原子力規制庁が株式会社コベルコ科研と契約した浸水防止設備（水密扉）に関する
安全研究報告書の誤った記載について（最終報告）

不適合報告書(再計算による確認)

誤記影響の報告(再計算による確認)

誤記訂正表_結果及び結論に対する影響のまとめの②-3 漏水データに影響したもの

【訂正前】

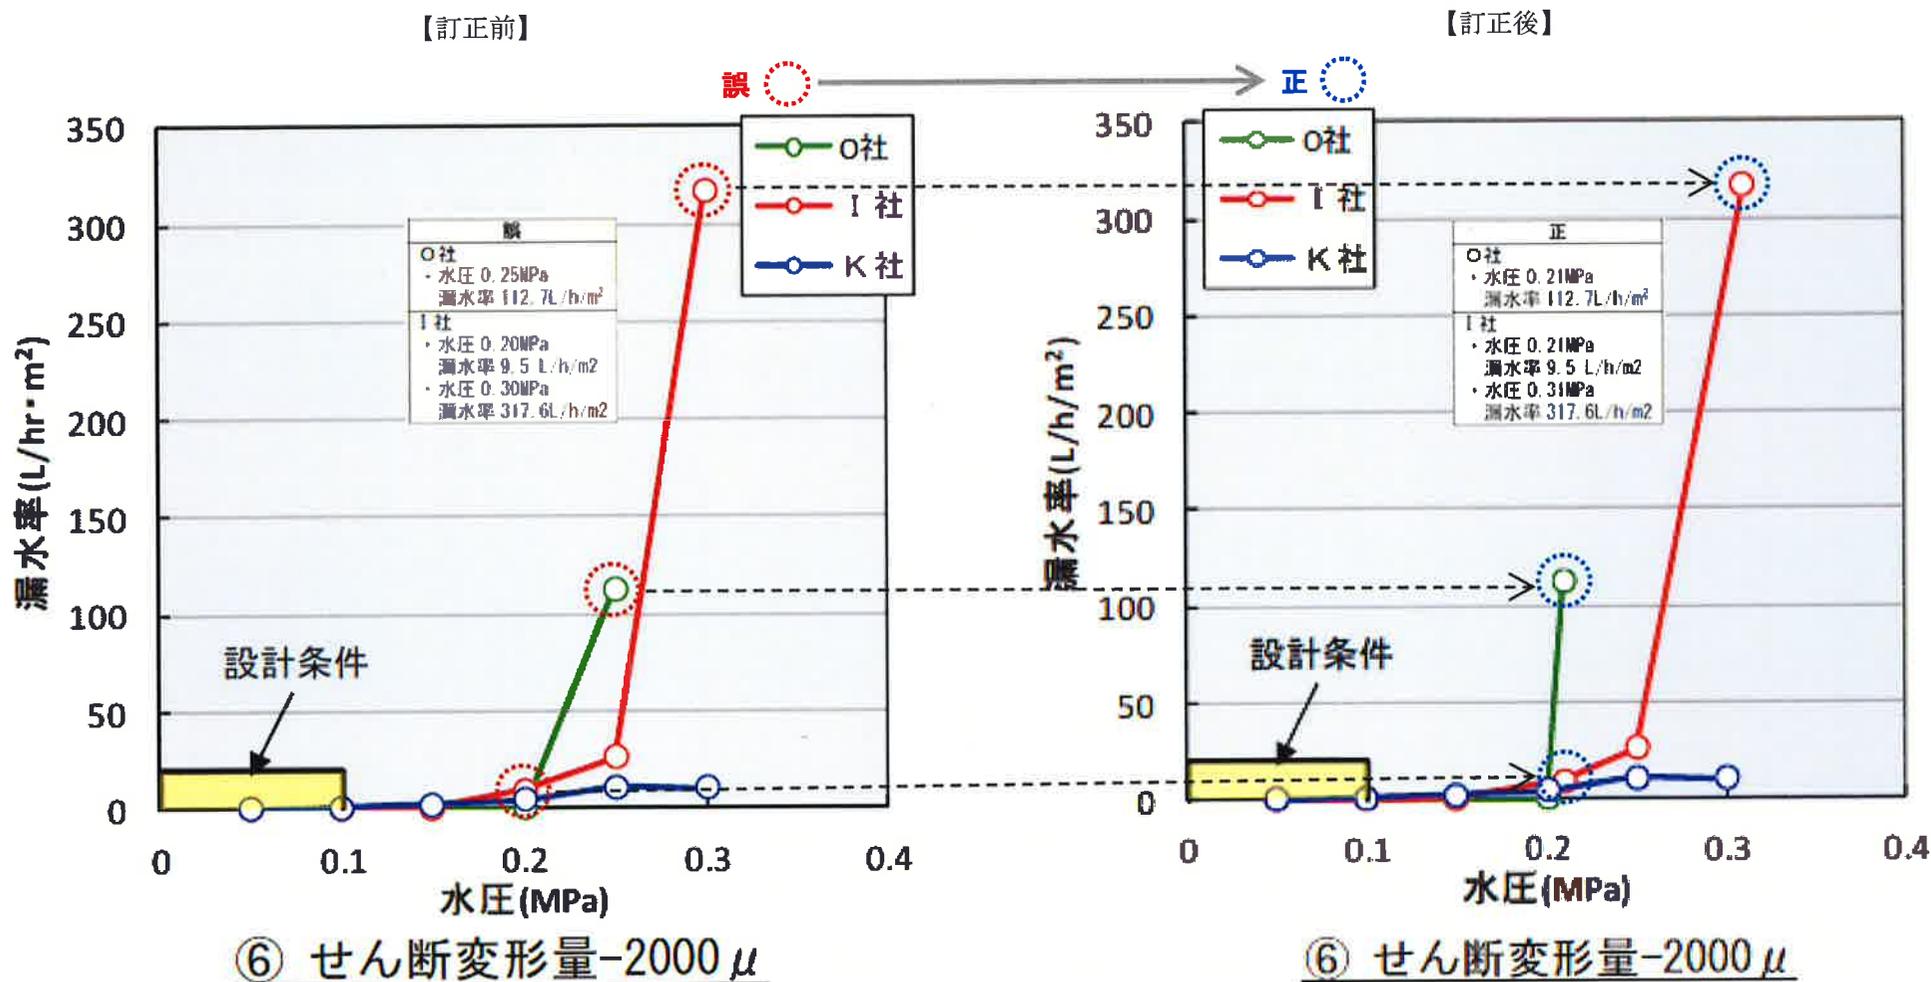
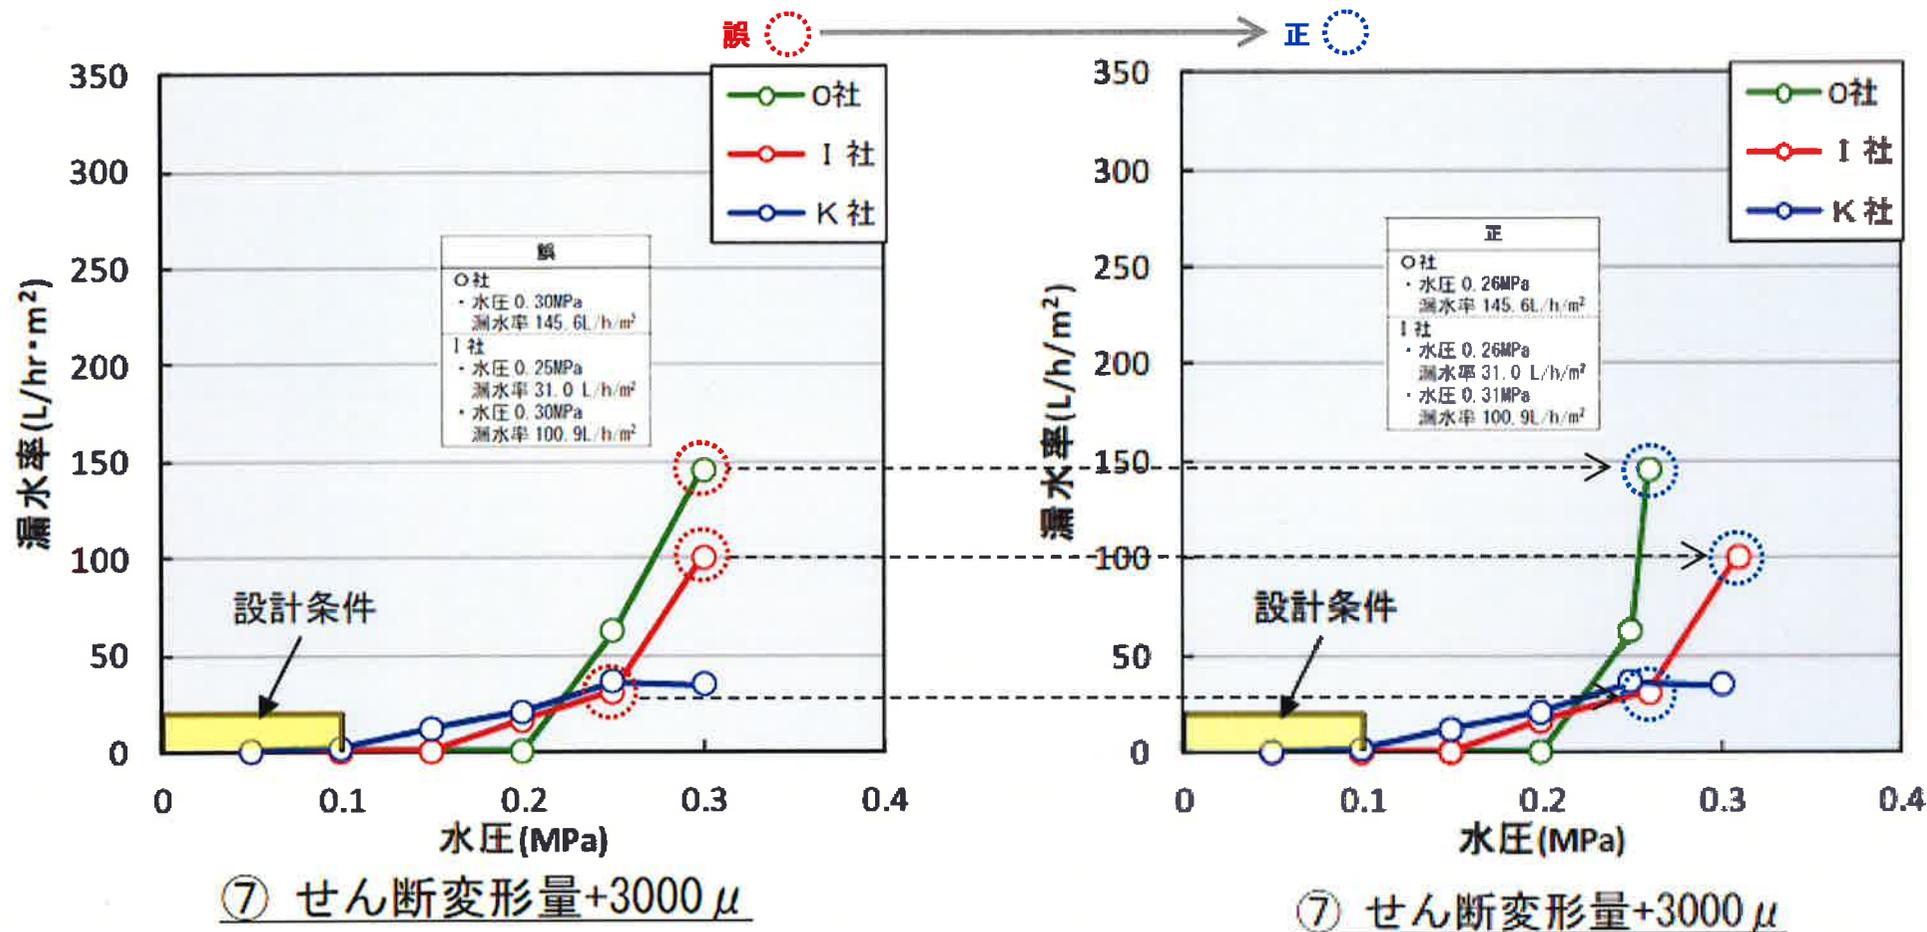
整理番号	頁番号	図表番号	内容	誤	正	調査結果	原因	誤記とした判断理由	本報告書に及ぼす影響	次年度以降の業務に及ぼす影響
33	165	図 5.1.1	a) ①せん断変形量 0μ の図	・I社 水圧 0.20 MPa、 漏水率 13.3 L/h/m ²	・I社 水圧 0.21 MPa、 漏水率 13.3 L/h/m ²	元データと報告値に差異	転記ミス	水圧 0.21MPa と記載すべきところ、誤って目標設定値の 0.20 MPa を記載した。	漏水発生後の漏水量、水圧を用いた値をグラフ化した結果から影響は少なく、誤記による影響はこの表にとどまると考える。	3社の水圧と漏水率の図が変わるが、結論には影響しないと考える。

b) ②機能限界試験の図	・I社 水圧 0.37 MPa、 漏水率 338.7 L/h/m ²	・I社 水圧 0.37 MPa、 漏水率 338.9 L/h/m ²	元データと報告値に差異	漏水率の計算時間範囲の違い	水圧が平衡した状態での漏水率を記載すべきところ、漏水直後の値を誤って記載していた。	結論には影響しないと考える。

c) ④せん断変形量-1,000 μ の図	・K社 水圧 0.05 MPa、 漏水率 0.0 L/h/m ² 水圧 0.25 MPa、 漏水率 15.3 L/h/m ²	・K社 水圧 0.05 MPa、 漏水率 0.1 L/h/m ² 水圧 0.25 MPa、 漏水率 15.2 L/h/m ²	元データと報告値に差異	転記ミス	元データで確認したところ、0.05MPa で 0.1 L/h/m ² 、0.25MPa で 15.2 L/h/m ² と確認でき、図 4.2.12 からの転記ミスであった。	漏水発生後の漏水量、水圧を用いた値をグラフ化した結果から影響は少なく、誤記による影響はこの表にとどまると考える。

d) ⑤せん断変形量+2,000 μ の図	・O社 水圧 0.30 MPa、 漏水率 58.2 L/h/m ²	・O社 水圧 0.28 MPa、 漏水率 58.2 L/h/m ²	ケース 6-1 の水頭圧 30m 時の水圧値	転記ミス	漏水が発生した 0.28MPa を記載すべきであったが、誤って設定値の 0.3MPa を転記した。	漏水発生後の漏水量、水圧を用いた値をグラフ化した結果から影響は少なく、誤記による影響はこの表にとどまると考える。	影響は無いと考える。

e) ⑤せん断変形量+2,000 μ の図	・I社 +1,000 μ のデータをプロット 水圧 0.15 MPa、 漏水率 1.8 L/h/m ² 水圧 0.20 MPa、 漏水率 4.3 L/h/m ² 水圧 0.25 MPa、 漏水率 46.7 L/h/m ² 水圧 0.30 MPa、 漏水率 201.3 L/h/m ²	・I社 +2,000 μ のデータにプロット 水圧 0.15 MPa、 漏水率 1.9 L/h/m ² 水圧 0.21 MPa、 漏水率 13.9 L/h/m ² 水圧 0.26 MPa、 漏水率 22.2 L/h/m ² 水圧 0.31 MPa、 漏水率 80.9 L/h/m ²	元データと報告値に差異	参照ミス	+2,000 μ のデータを選択してグラフすべきところ、誤って+1,000 μ のデータを選んでしまった。	グラフの挙動が変わり、考察について影響があるが、結論までには影響が無いと考える。

整理番号	頁番号	図表番号	内容	誤	正	調査結果	原因	誤記とした判断理由	本報告書に及ぼす影響	次年度以降の業務に及ぼす影響
33	165	図 5.1.1 (続き)	f) ⑥せん断変形量-2000 μの図	・O社 水圧 0.25 MPa、 漏水率 112.7 L/h/m ²	・O社 水圧 0.21 MPa、 漏水率 112.7 L/h/m ²	元データと報告値 に差異	転記ミス	水圧 0.21MPa と記載すべきと ころ、誤って目標設定値の 0.25 MPa を記載した。	漏水発生後の漏水量、 水圧を用いた値をグラフ 化した結果から影響 は少なく、誤記による 影響はこの表にとどま ると考える。	
				・I社 水圧 0.20 MPa、 漏水率 9.5 L/h/m ²	・I社 水圧 0.21 MPa、 漏水率 9.5 L/h/m ²	元データと報告値 に差異	転記ミス	水圧 0.21MPa および 0.31MPa と記載すべきところ、誤って目 標設定値の 0.20 MPa および 0.30 MPa を記載した。

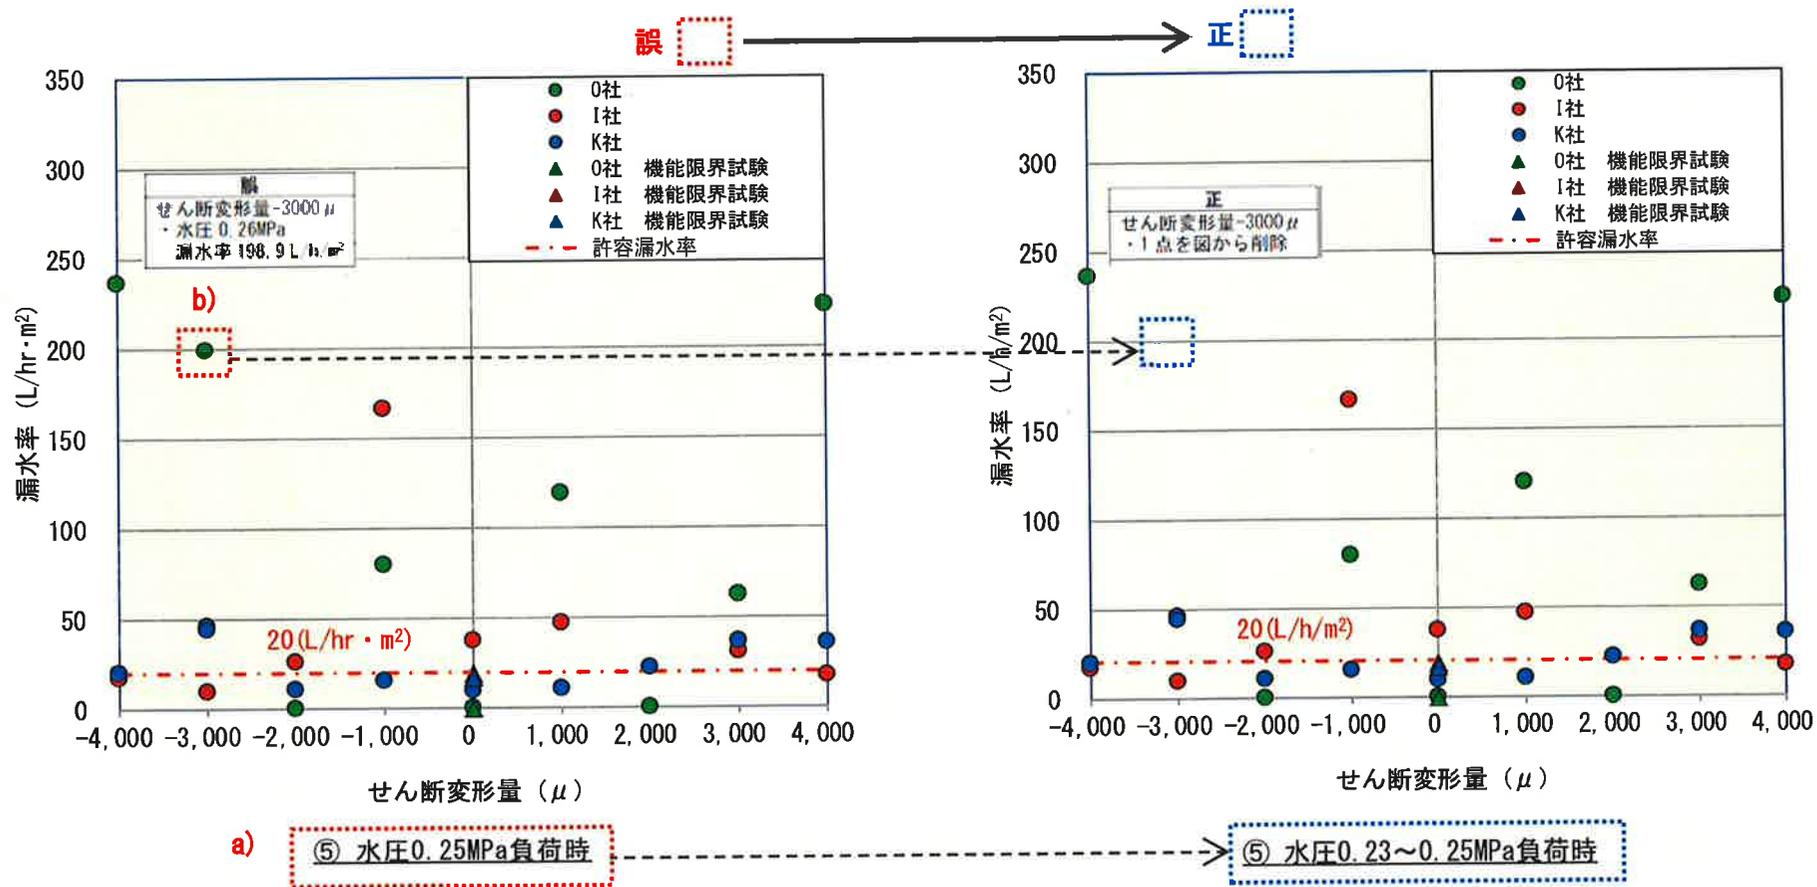
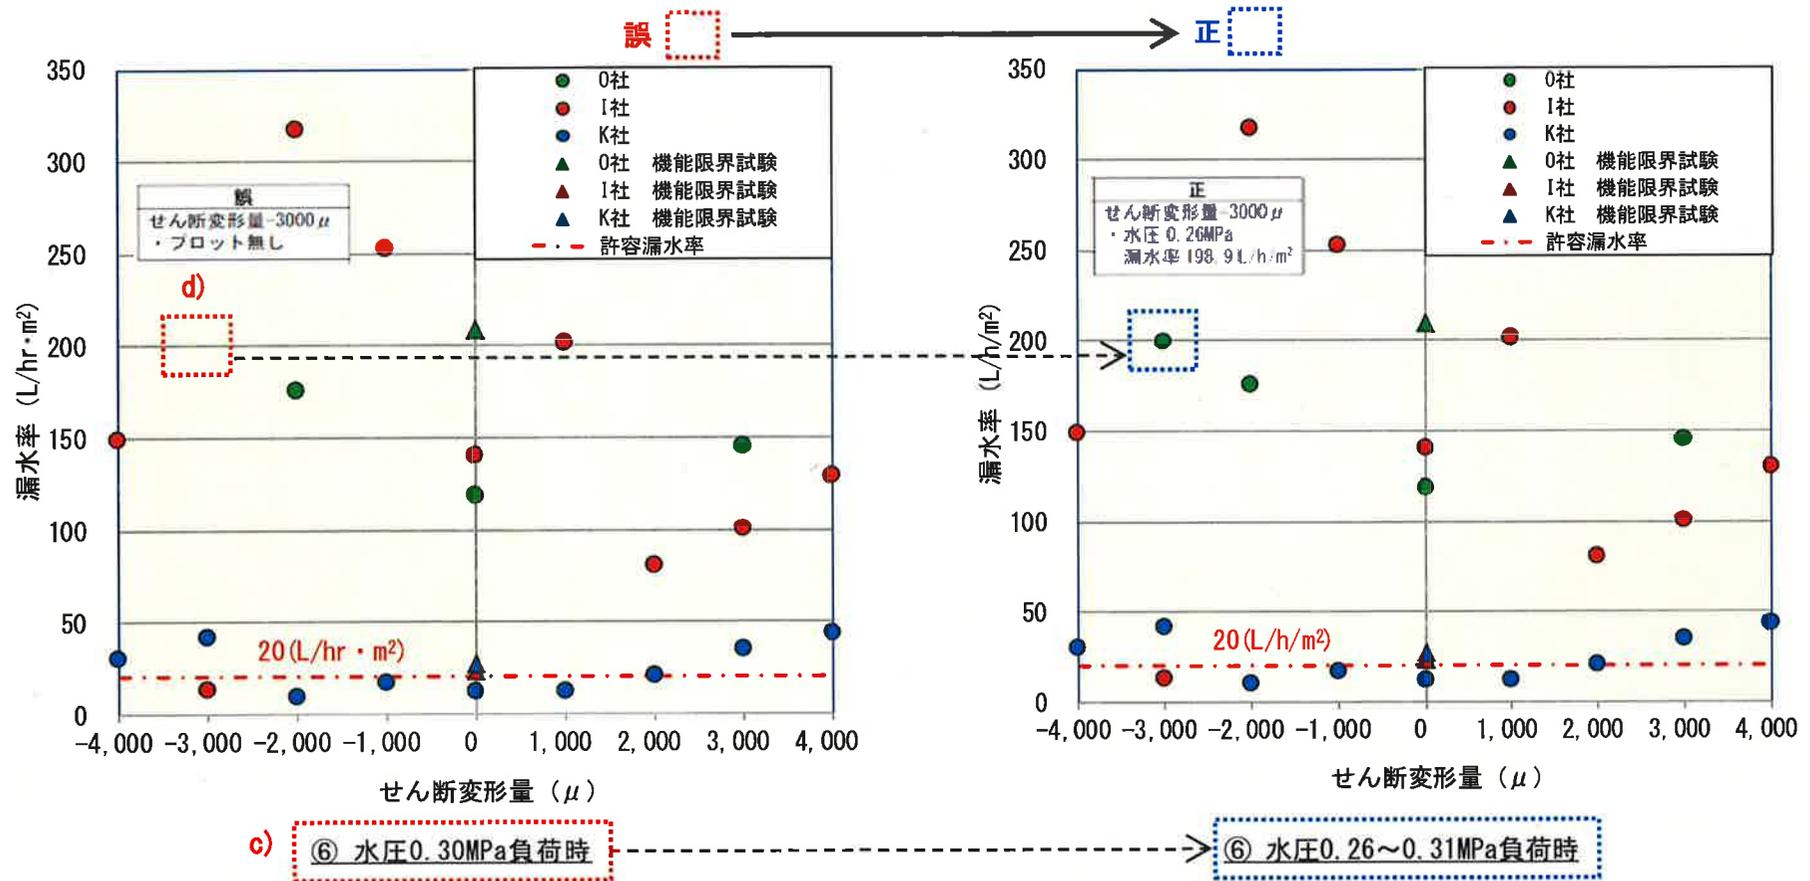
整理番号	頁番号	図表番号	内容	誤	正	調査結果	原因	誤記とした判断理由	本報告書に及ぼす影響	次年度以降の業務に及ぼす影響
34	166	図 5.1.2	a) ⑤水圧0.25MPa負荷時の図	図のタイトル「水圧0.25MPa負荷時」	「水圧 0.23MPa～0.25MPa 負荷時」	タイトル入力の間違い	記載ミス	水圧 0.23MPa～0.25MPa のデータをプロットしており、タイプ時のミスと判断した。	結論まで影響しないと考える。	影響は無いと考える。
			b) ⑤水圧0.25MPa負荷時の図	図のせん断変形-3,000 μ 、0.26MPaの漏水率 198.9 L/h/m ²	削除	元データと報告値に差異	記載ミス	水圧 0.23MPa～0.25MPa 負荷時範囲の評価のため、0.26MPaのデータを削除する		
			c) ⑥水圧0.30MPa負荷時の図	図のタイトル「水圧0.30MPa負荷時」	「水圧 0.26MPa～0.31MPa 負荷時」	タイトル入力の間違い	記載ミス	水圧 0.26MPa～0.31MPa のデータをプロットしており、タイプ時のミスと判断した。		
			d) ⑥水圧0.30MPa負荷時の図	プロット無し	図のせん断変形-3,000 μ 、0.26MPaの漏水率 198.9 L/h/m ²	表 4.2.7 の引用データであるため、元データ変更に伴い相違が発生した	参照データの誤記	水圧が平衡した状態での漏水率を記載するべきところ、漏水直後の値を誤って記載していた。

・整理番号 35

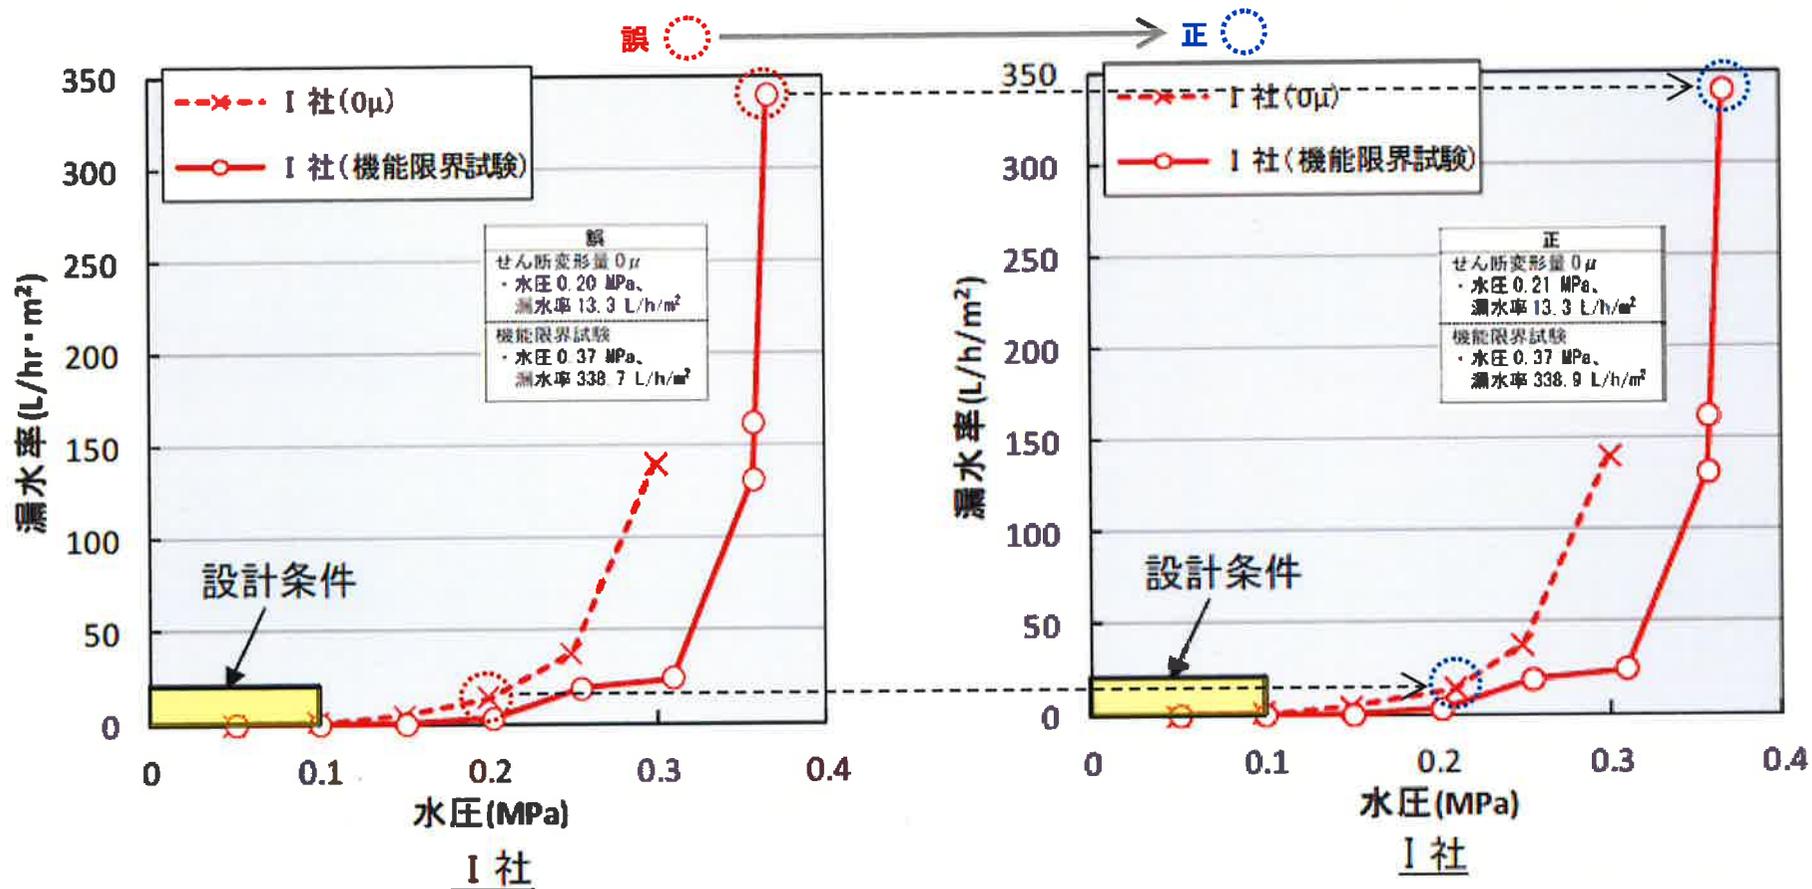
整理番号	頁番号	図表番号	内容	誤	正	調査結果	原因	誤記とした判断理由	本報告書に及ぼす影響	次年度以降の業務に及ぼす影響
35	168	図 5.1.3	I社の図	せん断変形 0 μ 水圧 0.20 MPa、 漏水率 13.3 L/h/m ²	せん断変形 0 μ 水圧 0.21 MPa、 漏水率 13.3 L/h/m ²	元データと報告値に差異	記載ミス	水圧 0.21MPa と記載すべきところ、誤って目標設定値の 0.20 MPa を記載した。	漏水発生後の漏水量、水圧を用いた値をグラフ化した結果から影響は少なく、誤記による影響はこの表にとどまっている。	影響は無いと考える。
				機能限界試験 水圧 0.37 MPa、 漏水率 338.7 L/h/m ²	機能限界試験 水圧 0.37 MPa、 漏水率 338.9 L/h/m ²	元データと報告値に差異	記載ミス	水圧が平衡した状態での漏水率 (338.9L/h/m ²) を記載するべきところ、漏水直後(338.7L/h/m ²) の値を誤って記載していた。

・整理番号 2

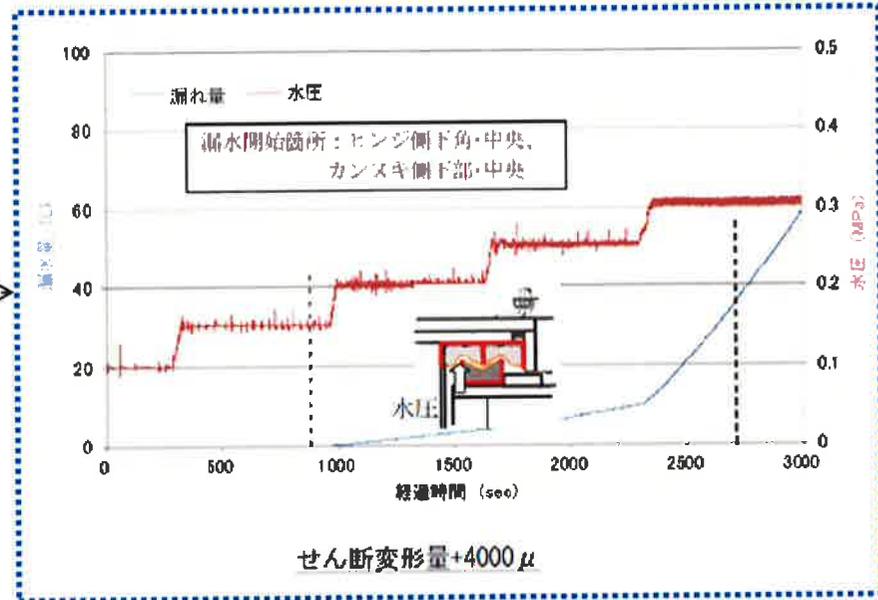
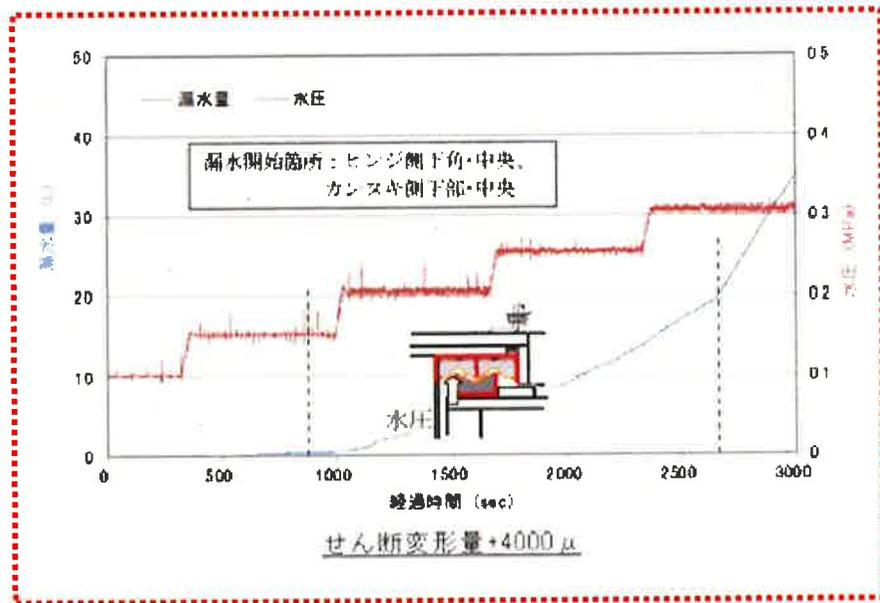
整理番号	頁番号	図表番号	内容	誤	正	調査結果	原因	誤記とした判断理由	本報告書に及ぼす影響	次年度以降の業務に及ぼす影響
2	16	図 3.6	せん断変形量+4000 μ の図	せん断変形量+2000 μ の図を誤用	せん断変形量+4000 μ の図に訂正	グラフを転記する際に、誤ったグラフを参照した。	参照ミス	+4,000 μ のグラフを転記すべきところ、誤って+2,000 μ のグラフを参照した。	パッキンの潰れと漏水の開始を定性的に説明した図であり、論旨には影響しないと考える。	影響しないと考える。
